## Durchführung des Planverfahrens und Behandlung der abwägungsrelevanten Stellungnahmen

Am 02.07.2009 hat der Gemeinderat die Aufstellung eines Bebauungsplans „ Rohrbach – Am Holbeinring“ und eine Veränderungssperre beschlossen. Am 08.07.2009 erfolgte im „stadtblatt“ die öffentliche Bekanntmachung des Aufstellungsbeschlusses, am 22.07.2009 im „stadtblatt“ die öffentliche Bekanntmachung der Veränderungssperre. Am 26.05.2011 hat der Gemeinderat die Verlängerung der Veränderungssperre im Gebiet des Bebauungsplans „ Rohrbach – Am Holbeinring“ beschlossen. Dies wurde am 20.07.2011 im „stadtblatt“ öffentlich bekannt gemacht. Innerhalb eines Jahres ist in diesem Verfahren ein Satzungsbeschluss herbeizuführen. Gemäß § 17 Absatz 2 BauGB kann die Gemeinde die Frist bis zu einem weiteren Jahr nochmals verlängern, wenn besondere Umstände es erfordern.

Abbildung: Luftbild Straße Am Rohrbach östlicher Straßenabschnitt

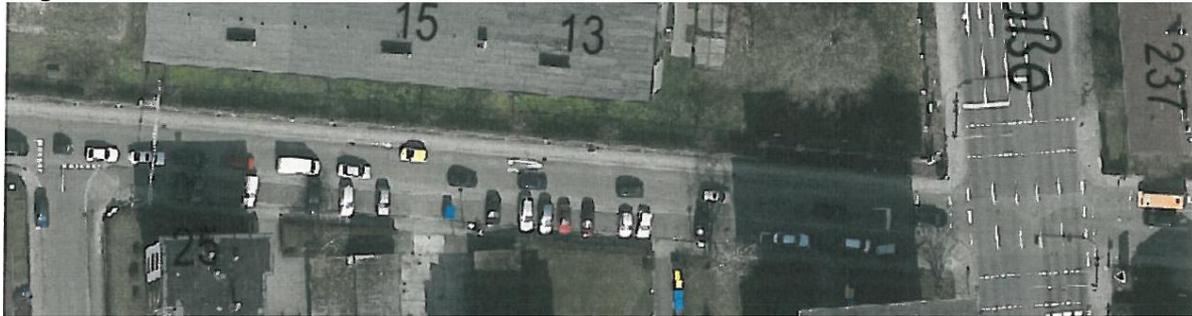
- Befürchtet wird, dass der 2,50m breite Gehweg entlang der Straße Am Rohrbach als Parkplatz missbraucht wird. Vorgeschlagen wird, den Gehweg zu verlegen (zwischen die geplante Bebauung und entlang der Straße neu herzustellende Schrägparkplätze).
- Alle und insbesondere die breiten Gehwege sind schon im Bebauungsplan mit einem Beparkungsverbot zu belegen und von Anfang an mit extra hohen Bordsteinen und / oder Pollern zu sichern.
- In der Brechtelstraße kann ein Fußweg entfallen und die Fläche mit dem Eigentümer des Baugrundstücks getauscht werden, so dass kein finanzieller Aufwand für die Neuordnung des Straßenraumes entsteht.

Die Straße Am Rohrbach ist eine Sammelstraße, besitzt jedoch für das Straßenverkehrsnetz eine gegenüber der Sickingenstraße untergeordnete Bedeutung. In der Straße Am Rohrbach gibt es im östlichen und im westlichen Abschnitt Parkieranlagen in Form von Straßenrandparkplätzen. Im östlichen Straßenabschnitt erfolgt das Parken in Senkrechtaufstellung und Längsaufstellung südlich der Straße.

Im westlichen Straßenabschnitt wird in Längsaufstellung geparkt, auf der Südseite in einer Parkbucht, auf der Nordseite am Fahrbahnrand.

Durch den geplanten Grunderwerb aus der REWE-Markt-Fläche kann der Gehweg auf der Nordseite der Straße Am Rohrbach auf 2,50m verbreitert werden.

Aus Gründen der Straßenraumgestaltung kann dem Vorschlag, Parkplätze in Schrägaufstellung auf der Nordseite des westlichen Straßenabschnitts herzustellen, nicht gefolgt werden. Der Charakter der Straße wird sich gegenüber der heutigen Situation deutlich ändern und an Bedeutung und Wahrnehmung gewinnen. Deshalb sollte auch das Prinzip der Anordnung der Parkieranlagen entlang der Straße nicht beliebig gewechselt werden. Würde man also im westlichen Abschnitt der Straße Am Rohrbach auf der Fahrbahnnordseite die Parkieranlage ändern, dann käme nur eine Anordnung in Senkrechtaufstellung in Betracht. Dafür müsste ein Geländestreifen von 6,00m hinzuerworben werden, bei einer Straßenlänge von ca. 102,4m wäre eine Fläche von rund 614,4 m<sup>2</sup> hinzuzuerwerben. Der Gehweg Brechtelstraße östlich angrenzend an das REWE-Markt-Gelände besitzt eine Breite von ca. 2,00m und eine Länge von ca. 93m (im Abschnitt östlich des REWE-Geländes), die mögliche Tauschfläche seitens der Stadt wären ca. 186,00 m<sup>2</sup>. Nicht berücksichtigt in dieser Betrachtung sind die Herstellungskosten. Außerdem wäre es nicht zu vermitteln, warum gerade dort, wo neue Wohnbebauung entsteht und neue Bewohner einziehen werden, auf einen Gehweg verzichtet werden soll. Im Übrigen liegt eine Leitung im Gehweg, die dann zu verlegen wäre.

Im Bedarfsfall ist es einfacher und preiswerter, die Straße durch Hindernisse (hohe Borde oder Poller) vor Gehwegparkern zu schützen. Allerdings trifft dazu ein Bebauungsplan keine Regelungen.
